WOS.272.1.2.2022

dot. postępowania na zadanie pn. **Modernizacja boisk rekreacyjnych przy Placówkach Opiekuńczo-Wychowawczych Catharina 1,2,3 i 4 oraz Centrum Obsługi Placówek Opiekuńczo-Wychowawczych w Nowym Siodle**

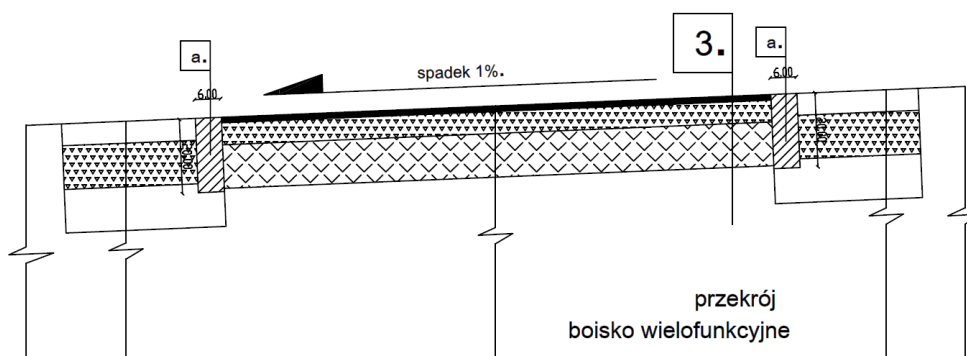
Projekt przewiduje dla boiska wielofunkcyjnego m.in.:

Zgodnie z wytycznymi inwestora warstwy nawierzchni należy ułożyć na istniejącej (uprzednio częściowo sfrezowanej w celu nadania przyczepności i wyprofilowanej w zakresie spadków) nawierzchni bitumicznej.

Jako doświadczony wykonawca stwierdzamy, że przyjęte rozwiązanie jest niefortunne ponieważ nie ma możliwości osiągnięcia odpowiedniego wyprofilowania podłoża bitumicznego ze względu na ograniczenia technologiczne frezarek.

W związku z powyższym zalecamy wprowadzenie następującego zakresu:

- oczyszczenie nawierzchni bitumicznej

- wykonanie warstwy mineralno-syntetycznej (warstwa typu ET) o grubości odpowiedniej dla wyrównania podłoża

- wykonanie nawierzchni PU typu NATRYSK o gr. ok. 13 mm w wersji nieprzepuszczalnej dla wody tj. z warstwą szpachli PU

Ww. rozwiązanie jest typowym dla tego typu modernizacji płyty boiska z podbudowa bitumiczną.

Zastosowanie wersji nawierzchni nieprzepuszczalnej dla wody z warstwą szpachli PU spowoduje uniemożliwienie przenikania wody w strukturę nawierzchni i w warstwę typu ET, w której może długo zalegać i powodować długi czas wysychania płyty boiska.

Nawierzchnie wykonać zgodnie z projektem przy uwzględnieniu już udzielonych odpowiedzi na pytania.
